Progetto per la realizzazione di impianto eolico denominato "Poggio alle Pancole" Comune di Lajatico (PI).
Codice della procedura 7874 data di avvio 4-1-2022.

Progetto per la realizzazione di un impianto eolico, denominato "Poggio alle Pancole", costituito da n. 7 aerogeneratori, per una potenza complessiva pari a 42 MW, e delle rispettive opere di connessione alla RTN, da realizzarsi nel Comune di Lajatico (PI). Cod procedura 7874

OSSERVAZIONI – ALLEGATO 3

IMPORTANZA STORICO CULTURALEE PAESAGGISTICA DELLE VISTE DALLA ROCCA DI PIETRACASSIA

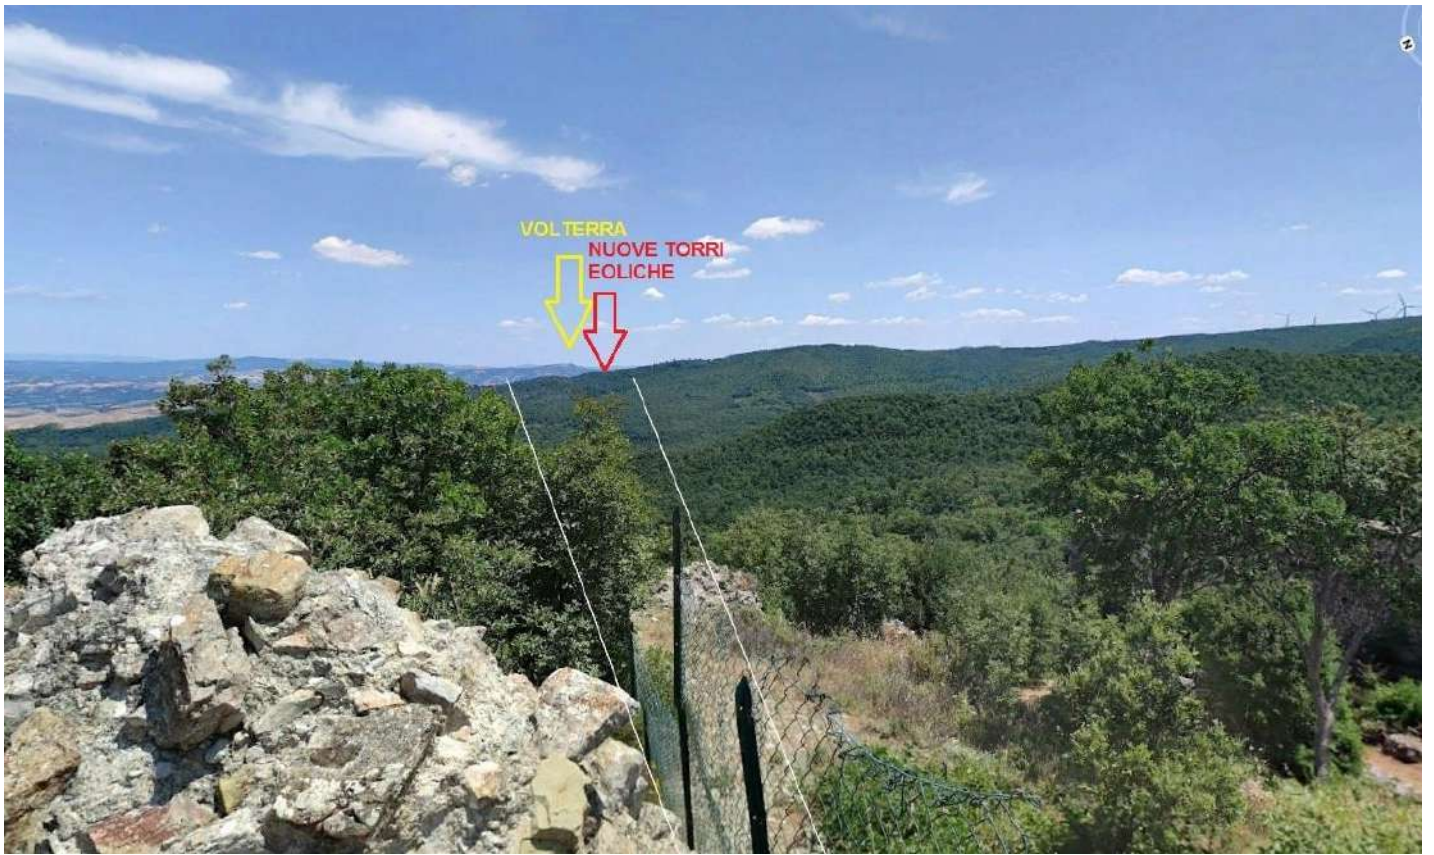
Il progetto del nuovo parco eolico invece è posto proprio lungo la direttrice Rocca di Pietracassia – Volterra, e le prime torri eoliche sono site ad una distanza molto ridotta dalla Rocca (meno di 2 chilometri). La realizzazione del Parco potrebbe perciò distruggere per sempre la più importante direttrice visiva storica che ancora possiamo apprezzare, con grave, insipiente e irreparabile danno al paesaggio, alla storia e alla cultura del territorio.

Vista dalla Rocca di Pietracassia verso Volterra – il nuovo parco eolico andrebbe ad impattare proprio sulla direttrice, e posto a meno di 2 chilometri, impedirebbe la vista di Volterra dalla Rocca; il parco eolico esistente, visibile sulla destra, è posto tra 4 e 6 chilometri, ed è èarzialemente nascosto da un colle più alto.

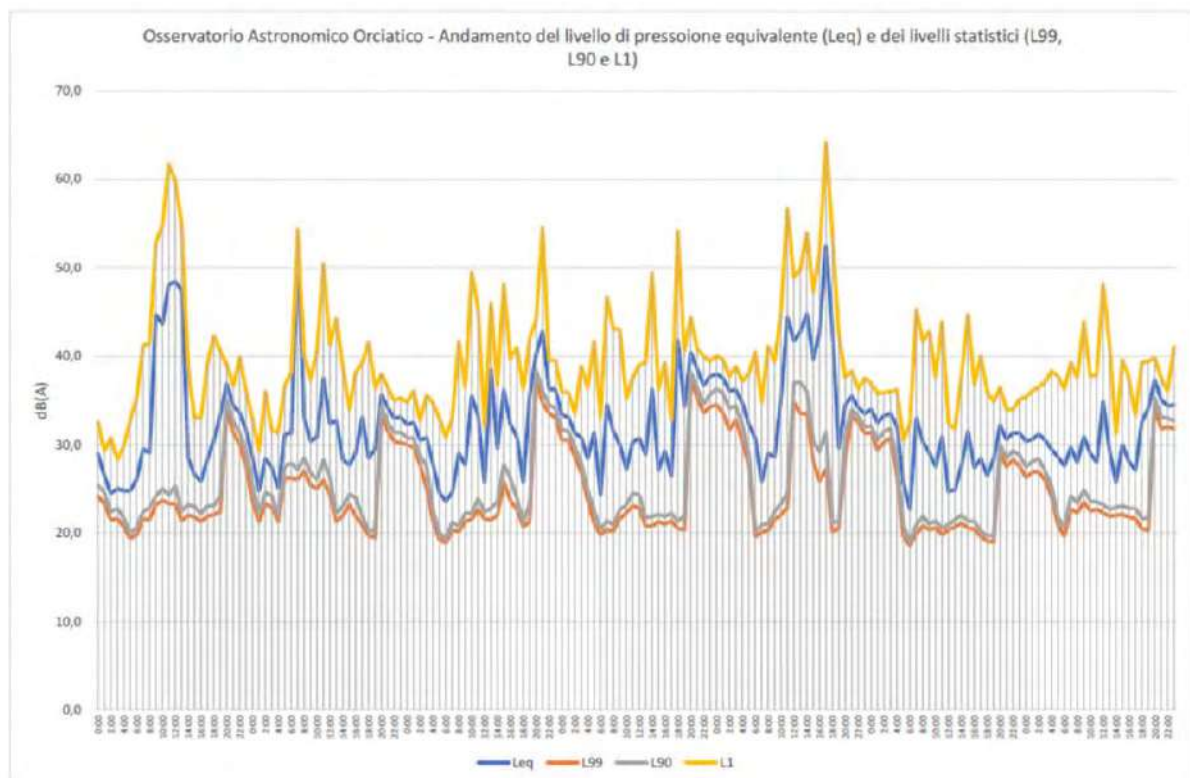
Se ne deduce che ipotizzando un abbattimento delle pareti inferiore a quello della valutazione e conforme alle stime riportate il criterio differenziale a finestre aperte si applica e SI SUPERA, sempre con riferimento ai bassi livelli di rumorosità registrati e che sono caratteristici della zona.

di pressione istantanea L1 si aggirano intorno ai 63 e 65 dB(A) o comunque superiori a 50 dB(A) e questo per periodi di 4 e 9 ore, quindi per buona parte della giornata.
